PREVOST

BULLETIN DE GARANTIE

BG23-41A

DATE :	Novembre 2023	SECTION : 06 ÉLECTRIQUE
EXPIRATION:	Novembre 2025	
SUJET :	RESSERRER LES ÉCROUS DU PORTE-FUSIBLE F199

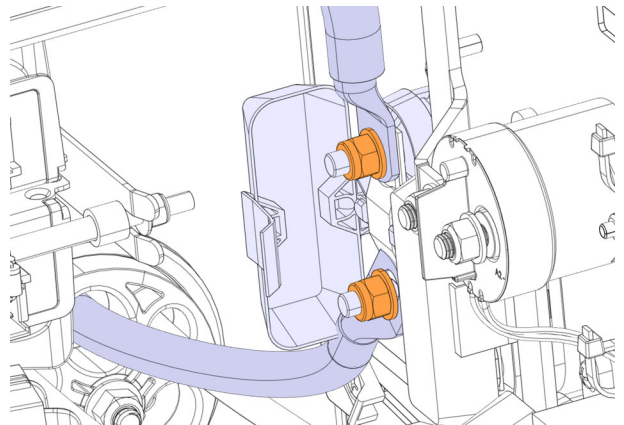
5. Localiser le porte-fusible F199 dans la boîte de jonction arrière.

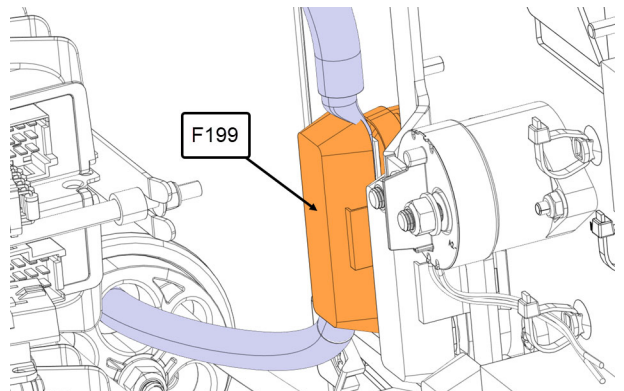
7. Desserrer les écrous avant de les resserrer
8. Resserrer les écrous dans le porte-fusible avec un couple de serrage de **100lb-po**.
9. Appliquer du vérificateur de serrage sur les écrous.

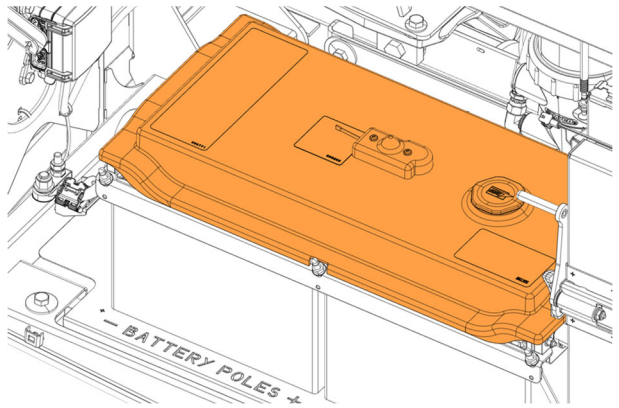
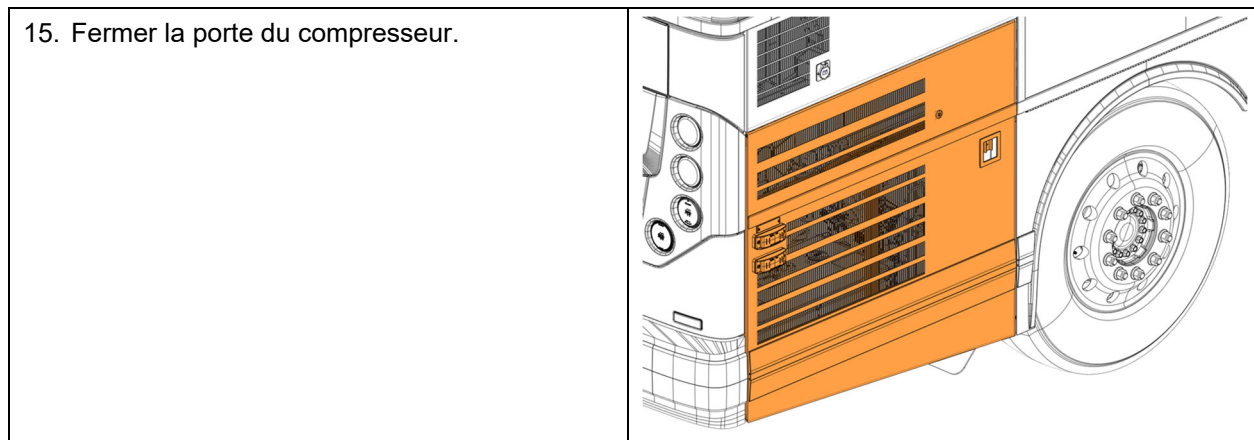
13. Serrer l'écrou avec un couple de serrage de **170lb-po.**
